Жилой дом Приморско-Ахтарск Комиссара Шевченко
113.

№ 11341-11.19 от 1 октября 2019 г.
Осмотр 1

Акт осмотра кровли с клеевой системой на стадии монтажа

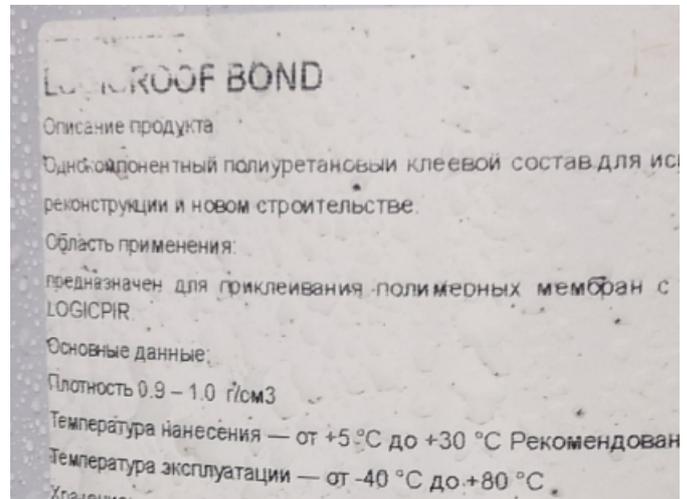
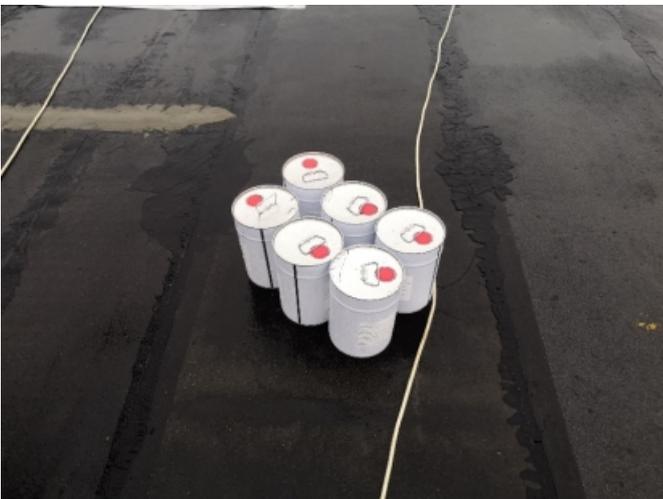
- Применяется специальная кровельная прижимная, краевая рейка с ребрами жесткости из алюминия либо нержавеющей стали.

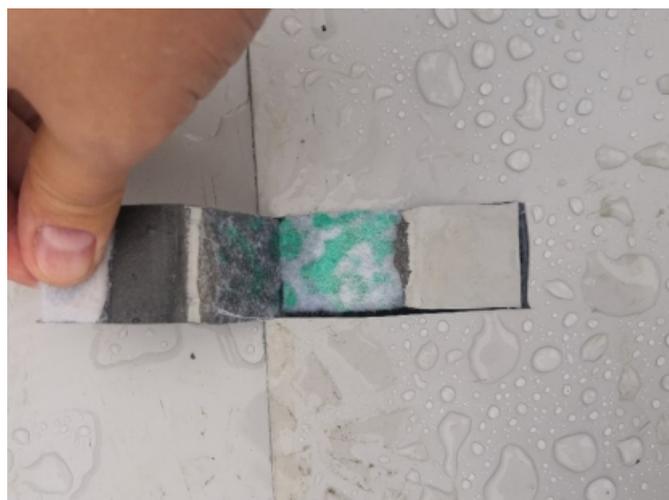
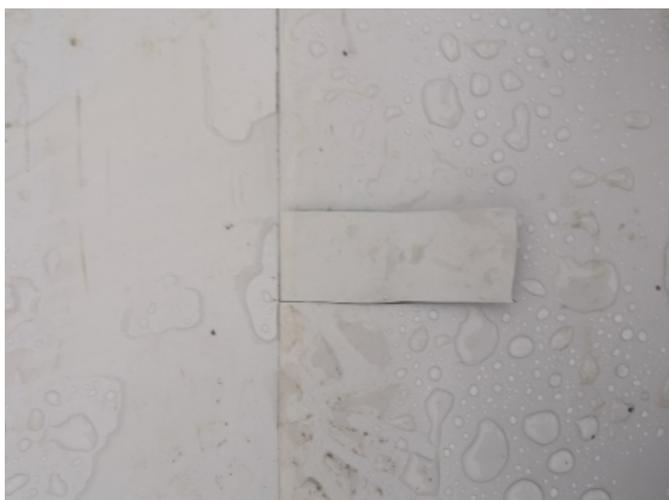
- Присутствует глянцевая полоса. Присутствует вытек материала. При проверке качества шва пробником непроваров не обнаружено.
